Helsingin luonnonsuojeluyhdistyksen 21 pointtia Munkkiniemenbaanan eräistä kipukohdista

KUVA: Sillan Meilahden päässä on merkattu runsaasti puita pengerryksen alle ja todetaan näkemä-alueiden vaativan jopa tontin lunastusta puiden kaadon takia.

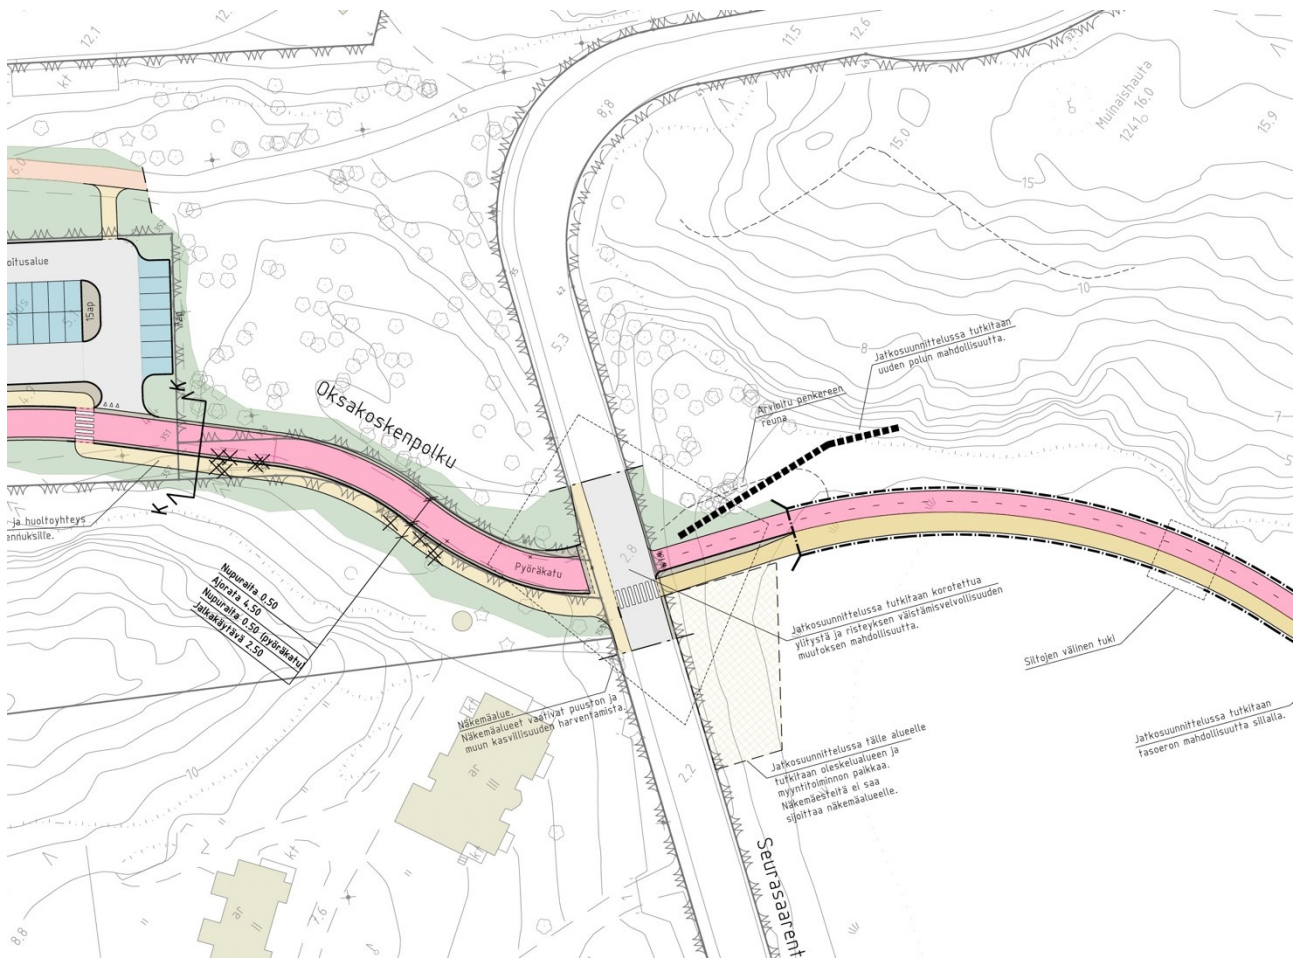
9. Tiesuunnitelma on erittäin raaka luontoa kohtaan. Kesärannassa alueella on suoraan merkattu kaadettavaksi tai jääväksi murskeen **31 puuta**.
10. Lisäksi murskepenkereen alle jää sillan pohjoispäässä ainakin **10 puuta**. Näitä puita ei ole mainittu missään. Niiden voi kuitenkin nähdä jäävän suunnitelmapiirroksen penkereen alle.

11. Kuten yllä olevia kuvia tarkastelemalla voi huomata, baanatie ja sen pengerrys sekä näkemäalueen raivaus hävittäisivät koko eteläosan (arvioilta noin 30%) Meilahden lehdot 2 -alueesta.

Kuvassa tarkemmin, miten baanalinjaus Meilahden lehdot-alueen kohdalla; alue ulottuu rantaan juuri baanin kohdalla. Penger (katkoviiva) tunkeutuu pitkälle lehtoalueelle.

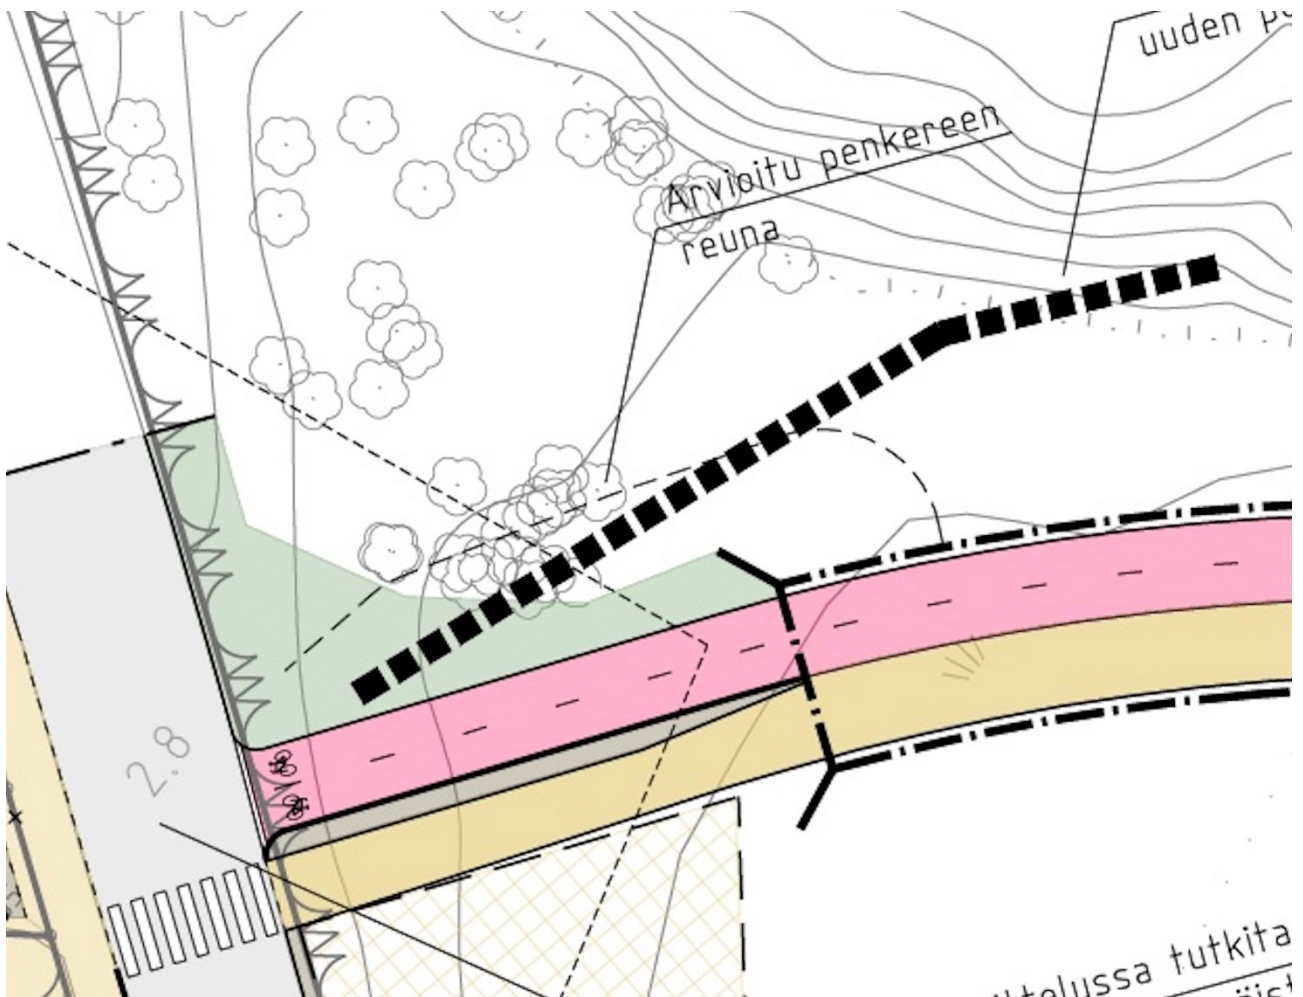
20. Helsy on toisaalta yllä osoittanut laskelmissa tai koko suunnitelmassa luontovaikutuksia, joiden tarkastelu on laiminlyöty. Niitä ovat puiden poisto ja penkereen ja näkemäalueen sijoittaminen Meilahden lehdot - alueen koko eteläosaan (jopa 30% lehdosta) ja se, ettei laajojen näkemäalueiden puustoa ole huomioitu laskelmissa.
